**RELATÓRIO DE FISCALIZAÇÃO TÉCNICA DOS SISTEMAS DE ÁGUA E
ESGOTO DO MUNICÍPIO DE
RIBEIRÃO PRETO**

PRESTADOR: DEPARTAMENTO DE ÁGUA E ESGOTO DE RIBEIRÃO PRETO - DAERP

Relatório R2 – Diagnóstico

Americana, dezembro de 2018

Descrição(4): Poço

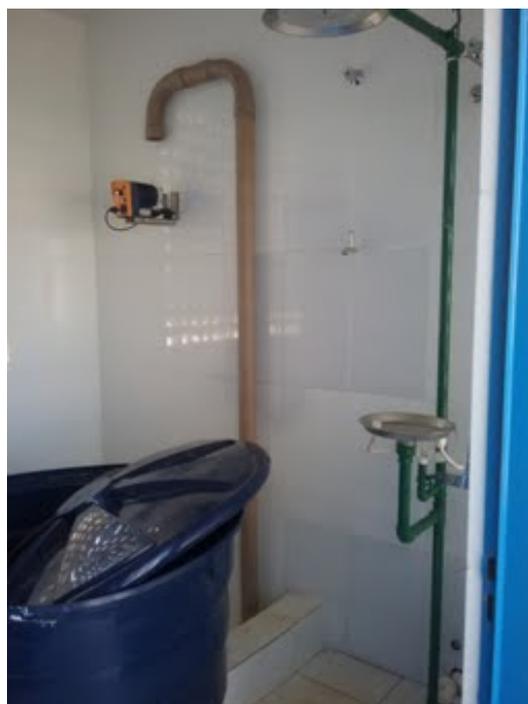
Descrição(6): Casa de química. Tampar o ralo da bacia de contenção.

Item 2.2: Ausência de conjunto moto-bomba reserva em estoque (Art. 5.3.2 da NBR 12214/1992). Prazo: Em até 180 dias

Item 2.3: Ausência de extintor de incêndio (Art. 10.9 da NR 10 e Art. 23.1 da NR 23). Prazo: Imediato

Item 2.4: Ausência de identificação da área (Art. 2º da Lei Federal 11.445/2007). Prazo: Em até 180 dias

Item 2.11: Captação de água sem outorga (Art. 12 da Lei Federal nº 9433/1997 e Art.12 da Lei estadual nº 7.663/1991). Prazo: Em até 180 dias

Descrição(3): Vista geral do poço tubular, casa de bombas de uma EEAT e do Reservatório apoiado que é alimentado por esse poço.

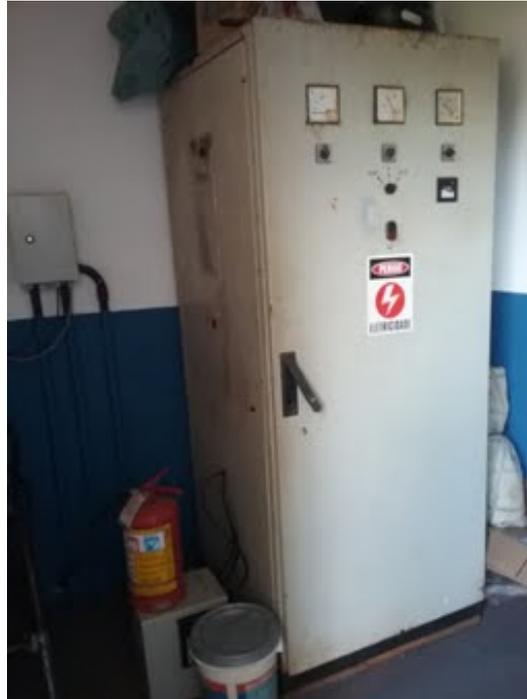
Item 2.11: Captação de água sem outorga (Art. 12 da Lei Federal nº 9433/1997 e Art.12 da Lei estadual nº 7.663/1991). Prazo: Em até 180 dias

Item 2.13: Extintor de incêndio com validade expirada (Art. 10.9 da NR 10 e Art. 23.1 da NR 23). Prazo: Imediato

Informações Complementares: enviar as outorgas à ARES-PCJ. **Data da inspeção:** 27/11/2018

Descrição(2): Detalhe do barrilete de adução da água do reservatório enterrado e o recalque ao Reservatório elevado local

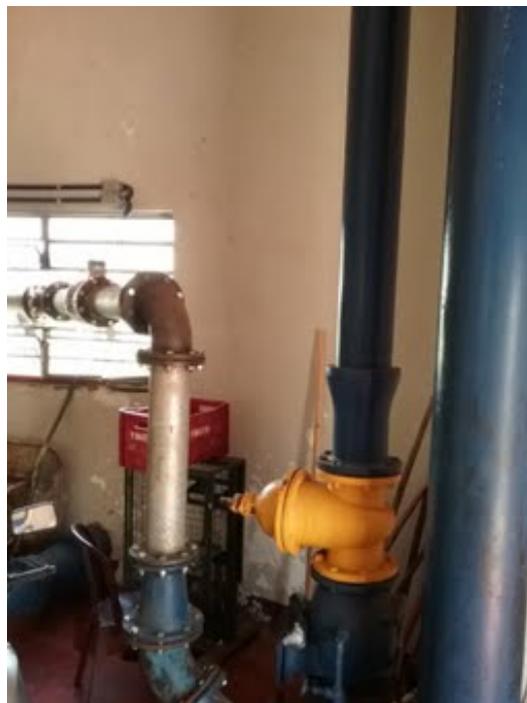
Descrição(9): Detalhe da água de lubrificação da gaxeta da bomba hidráulica com o sistema de drenagem impróprio

Item 4.7: Drenagem inadequada de água de lubrificação de gaxetas (Art. 5.5.2.1 da NBR 12214/1992). Prazo: Em até 180 dias

Item 4.8: Existência de vazamentos aparentes (Art. 2º da Lei Federal 11.445/2007). Prazo: Imediato

Item 4.9: Extintor de incêndio com validade expirada (Art. 10.9 da NR 10 e Art. 23.1 da NR 23). Prazo: Imediato

Informações complementares: Uma bomba somente em funcionamento. Deve-se fazer uma casa de bomba para os conjuntos motobomba.
